PARC EOLIEN DE LA CÔTE D'ARMONT

***COMMENTAIRES SUR L'AVIS DE LA
MISSION REGIONALE DE L'AUTORITE
ENVIRONNEMENTALE***

Des compléments et commentaires sont apportés dans le présent document en réponse à certaines remarques formulées dans l'avis de la Mission Régionale d'Autorité Environnementale de Bourgogne Franche-Comté en date du 16 janvier 2018.

Figure 1 : Comparaison de l'activité des chiroptères constatée en altitude sur plusieurs projets de parcs éolien en instruction Franche-Comté

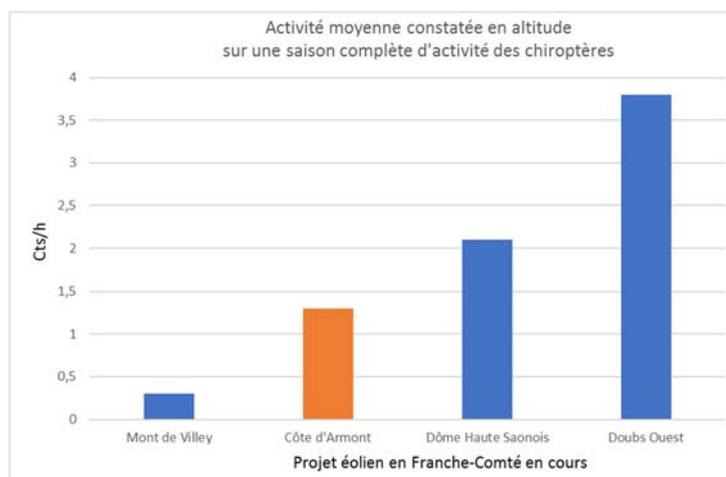
La MRAE note une sous-estimation de l'impact résiduel sur le Minoptère de Schreibers notamment.

A titre d'information, le graphique ci-dessous permet de relativiser les résultats d'activité en altitude constatés sur le projet éolien de la Côte d'Armont par rapport à ceux relevés sur d'autres projets éoliens franc-comtois (projets éoliens en cours d'instruction). Nous pouvons constater que l'activité relevée en altitude sur le projet éolien de la Côte d'Armont est située en-dessous de la moyenne sur l'ensemble des 4 sites.

Graphique 2 : Pourcentage cumulé de contacts en altitude en fonction de classe de vitesses de vents

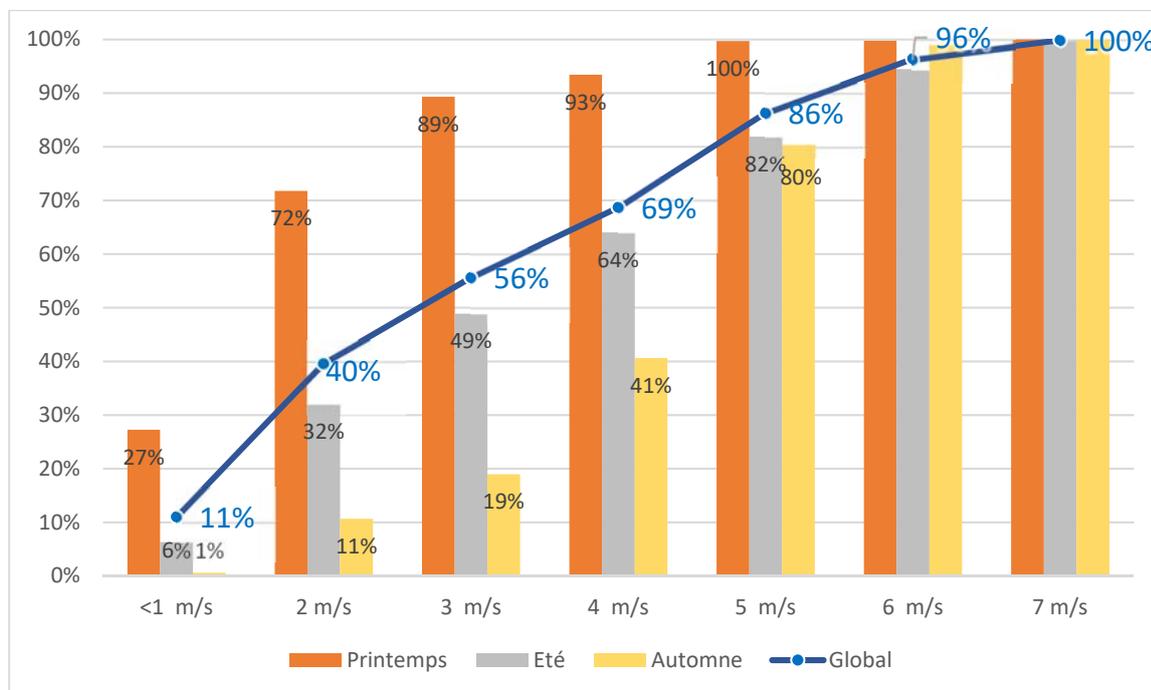
La MRAE valide la nécessité de mise en place de plusieurs mesures pour éviter voire réduire les impacts du projet sur les espèces chiroptérologiques en présence, notamment pour les espèces au statut de conservation défavorable contactées en altitude (Noctule de Leisler et commune). Si les mesures en phase chantier sont jugées suffisantes, une amélioration des mesures de bridage est demandée afin de réduire davantage le risque de collision. Elle note dans ce sens que les paramètres de bridage proposés sont différents des dernières recommandations qu'elle a formulées. Un manque d'informations concernant la détermination des paramètres de bridage est pointé.

Pour compléter et préciser les résultats présentés au sein de l'EIE (p219 - 220), une analyse graphique est proposée ci-après, illustrant le pourcentage de contacts « Altitude » obtenu en fonction de classes de vent définies, pour chaque saison d'activité (histogramme) et moyenné sur les trois saisons (courbe).

A partir de ces résultats et du fait d'une grande disparité des niveaux d'activité en fonction des saisons, les seuils de vent définis dans le tableau ci-dessous, déclinés par saison, correspondent à plus de 75 % de l'activité :

Coupe topographique de Chaux-Lès-Clerval au parc éolien "Côte d'Armont"

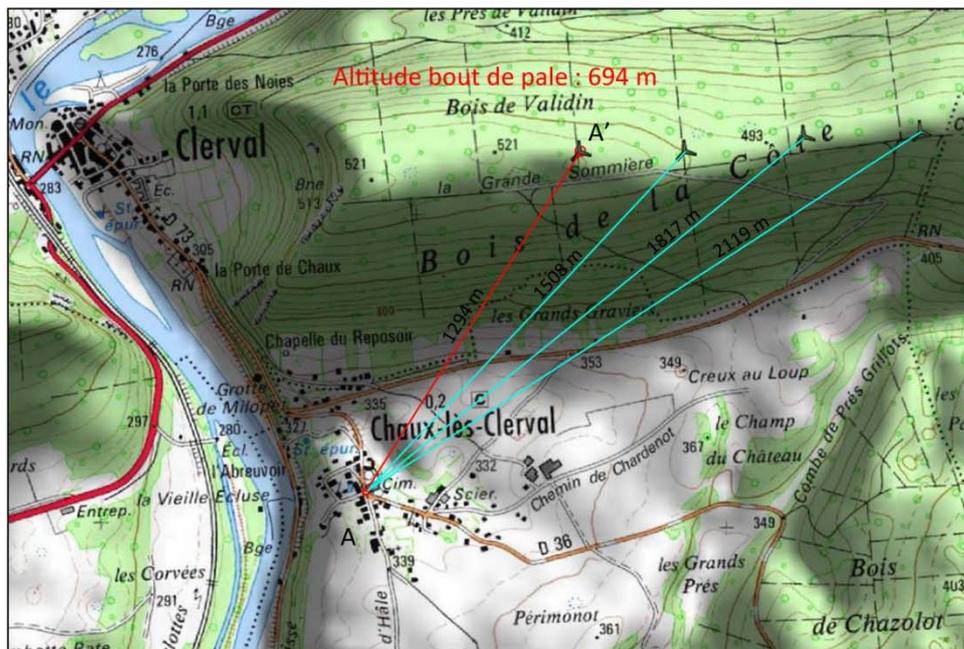
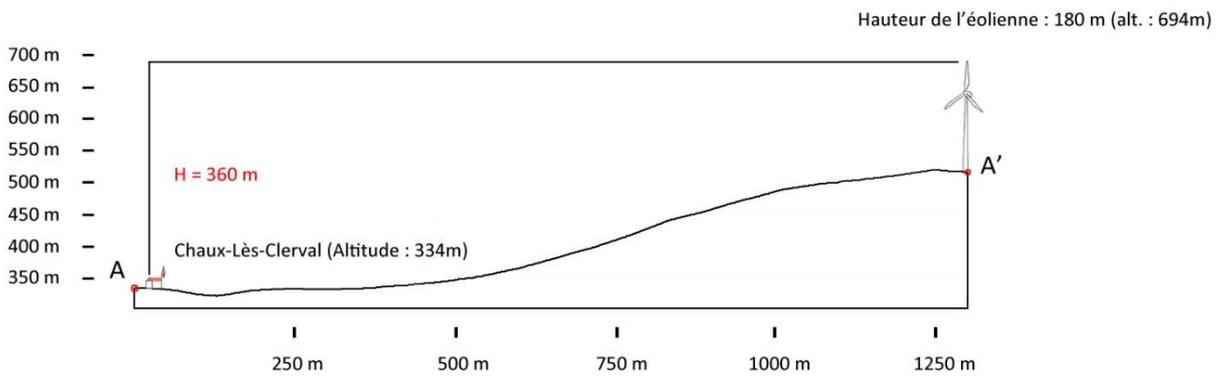
La MRAE s'inquiète sur l'impact des éoliennes en projet sur les centres-bourgs proches de la vallée du Doubs, notamment celui de Chaux-lès-Clerval, où un risque de surplomb existe.

Les villages d'Anteuil et de Chaux-lès-Clerval sont implantés en contre-bas de la crête de la Côte d'Armont, où les éoliennes de la Côte d'Armont sont prévues d'être érigées. La position sommitale des turbines a été travaillée pour que leurs reculs par rapport aux bordures des versants soient suffisants pour limiter tout effet de surplomb notable sur les villages.

A titre de comparaison, deux coupes sont présentées, ci-après, pour illustrer la position des turbines par rapport au relief : au niveau du village de Valonne (dominé par les éoliennes du Lomont historique depuis 2007) et au niveau de Chaux-les-Clerval.

Comme on peut le constater sur ces deux coupes, l'effet de surplomb des éoliennes est nettement plus marqué sur le Village de Valonne que sur celui de Chaux-les-Clerval pour les raisons suivantes :

- **La différence d'altitude entre le haut de la pale et le centre-bourg est comparable pour les deux villages et oscille autour de 360 m de dénivelé pour les éoliennes les plus proches (351 m pour Valonne contre 360 m pour Chaux-les-Clerval) ;**
- **Les éoliennes sont par contre beaucoup plus proches du centre-bourg au niveau de Valonne (970 m env.) qu'au niveau de Chaux-les-Clerval (1 290 m env.) ;**
- **L'effet de surplomb cumulé par l'ensemble des parcs éoliens est nettement plus marqué sur Valonne que sur Chaux-les-Clerval. A Chaux-les-Clerval, la seconde éolienne la plus proche se situe à plus de 1 500 m du centre-bourg tandis que pour Valonne on dénombre 5 éoliennes à moins de 1 290 m (distance qui correspond à l'éolienne la plus proche de Chaux-les-Clerval) et 6 éoliennes à moins de 1 500 m du centre bourg.**
